COMUNE DI CENTOLA

OSSERVAZIONI AL PUC

SCHEDA N. 169

Ricorrente GALLO FRANCESCO prot. 5304 del 26/03/2026

STRALCIO GRAFICO

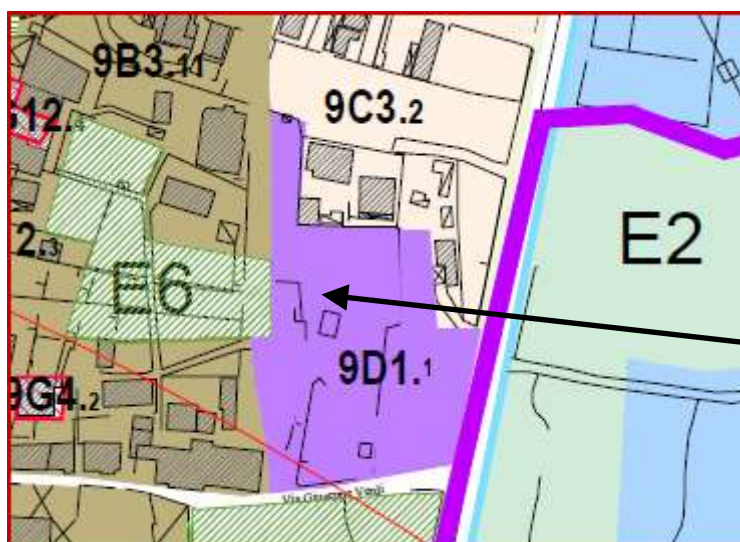
la distanza dai confini di ml 10,00 quale minimo assoluto limita la possibilità di effettuare interventi diretti e nel caso presente esclude qualsiasi possibilità d'intervento, considerata la presenza d'immobili non riportati nella cartografia

1. chiarimenti in merito alla discordanza tra l'art. 65 che prescrive la distanza dai confini per la Zona D1 di ml 5,00 e l'art. 88 Zona D1 che stabilisce la distanza dai confini in H/2 e ml 10,00il minimo assoluto;
2. distanza dai confini prescritta in H/2 e ml 5,00 quale minimo assoluto

PARERE: L'art.65 stabilisce Dc = 5,00mt per D1 e 0,5 e 0,5 H con un minimo di 5 metri
